Tilladelse efter vandløbsloven

Odsherred Kommune meddeler hermed tilladelse til Vejdirektoratet efter vandløbslovens¹ §§ 21 og 63 til etablering af et privat rørlagt vandløb på matr.nr. 18bx, 18bv, 18a, 18ah, 18ag og 18cb Yderby By, Odden beliggende Brokbjergvej 3 og 1, Brokbjergvej og Brokbjergdal 2, 4 og 6, 4583 Sj. Odde.

Figur 1 - Oversigtskort fra ansøgningen, som viser det nye vandløb nord for Oddenvej.

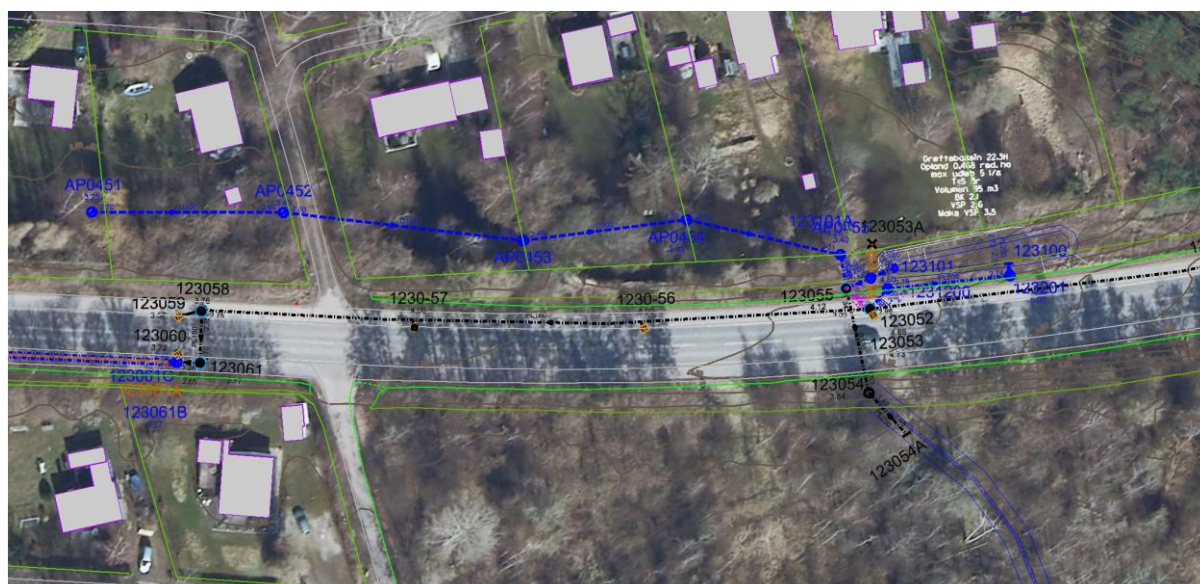
Vejdirektoratet har udarbejdet et projektforslag, som går ud på at etablere en ny afvandingsledning fra Brokbjergvej 3 over Brokbjergvej 1, Brokbjergvej, Brokbjergdal 2, 4 og 6 til den eksisterende brønd placeret, hvor det eksisterende rør løber under Oddenvej. Se figur 1.

Der sættes en startbrønd Ø425 mm med sandfang på Brokbjergvej 3. Herfra etableres en drænledning Ø100 mm over Brokbjergvej 1 til ny brønd på Brokbjergvej 1 placeret umiddelbart inden vejen Brokbjergvej. Herfra fortsætter drænledningen frem til ny brønd i skel mellem Brokbjergdal 4 og 6. Der sættes ligeledes en ny brønd i skel mellem Brokbjergdal 2 og 4.

Fra brønden i skel mellem Brokbjergdal 4 og 6 til den eksisterende brønd ved Oddenvej etableres en tæt rørledning Ø160 mm.

Den nye vandløbsstrækning bliver i alt ca. 130 meter. Faldet bliver 3 promille.

Alle nye brønde er sandfangsbrønde Ø425 mm.

Odsherred Kommune vurderer, at etablering af drænledningen vil forbedre afvandingen af grundene, når vandet via det nye dræn ledes under Oddenvej.

Odsherred Kommune vurderer, at tilslutning af ca. 130 meter rørlægning Ø160 mm til det eksisterende dræn under Oddenvej ikke vil forringe afvandingen af andre områder, da røret under Oddenvej er Ø200 mm og grøften nedenfor har bundbredden 50 cm og derfor kapacitet til tilslutning af dræn fra de 5 sommerhusgrunde.

1. De nye rør på strækningen fra vandløbets start ved brønden på Brokbjergvej 3 til brønden i skel mellem Brokbjergdal 4 og 6 skal være Ø100 mm drænrør.

2. De nye rør på strækningen fra brønden i skel mellem Brokbjergdal 4 og 6 til den eksisterende brønd ved Oddenvej skal være Ø160 mm tætte rør.
3. Der skal etables 4 nye brønde med sandfang: ved start af det nye vandløb på Brokbjergvej 3, på Brokbjergvej 1, i skel mellem Brokbjergdal 2 og 4 samt i skel mellem Brokbjergdal 4 og 6.
